改善箇所説明図

改善の内容

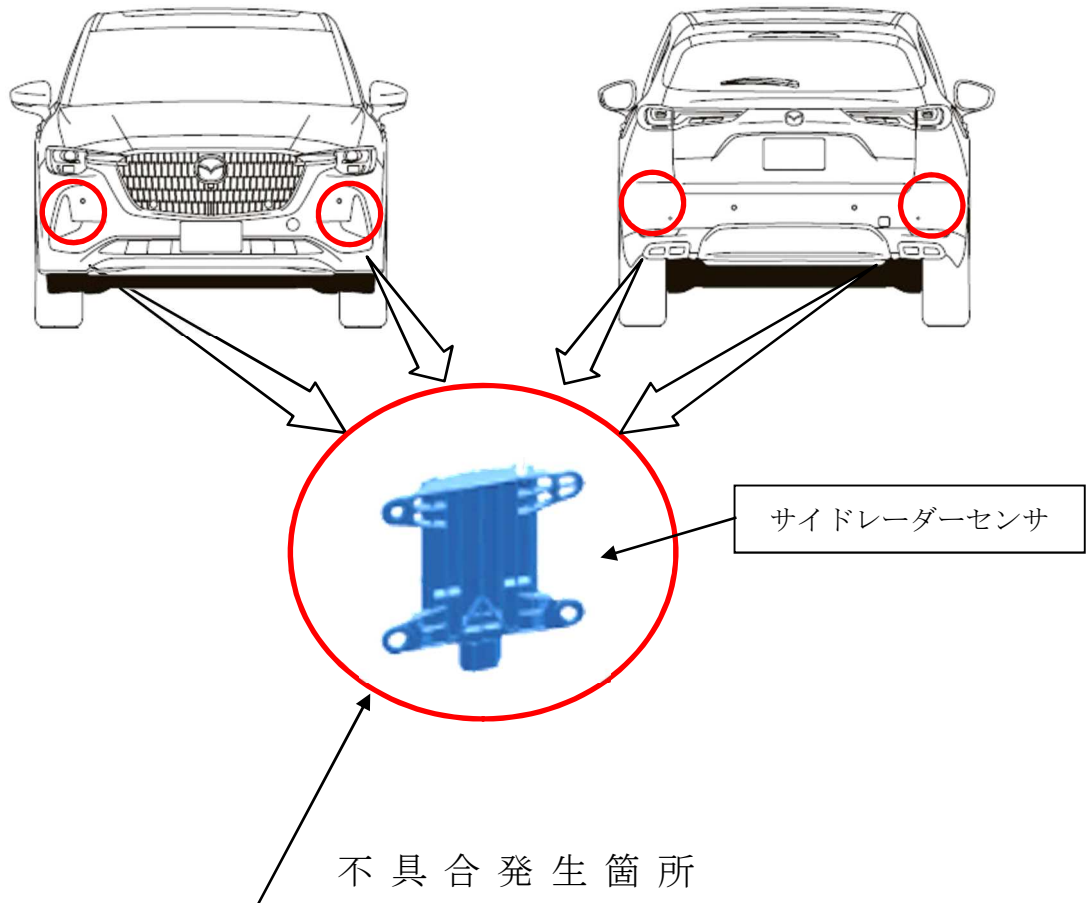
サイドレーダーセンサにおいて、情報処理プログラムが不適切なため、センサが電波を出す角度を補正するための記録情報が、システム遮断時に消失することがある。そのため、センサが対象物の位置を正しく認識できず、前進あるいは後退時に警報音や被害軽減ブレーキが作動しないおそれがある。また、衝突の可能性がないにもかかわらず、警報音が鳴り、最悪の場合、急制動がかかるおそれがある。

全車両、サイドレーダーセンサの制御プログラムを対策プログラムに修正する。なお、サイドレーダーセンサの記録情報が消失している場合は、サイドレーダーセンサを対策品に交換する。

識別：右リヤドア・ロアヒンジ取付けボルト(上側)の頭に黄ペンを塗布する。
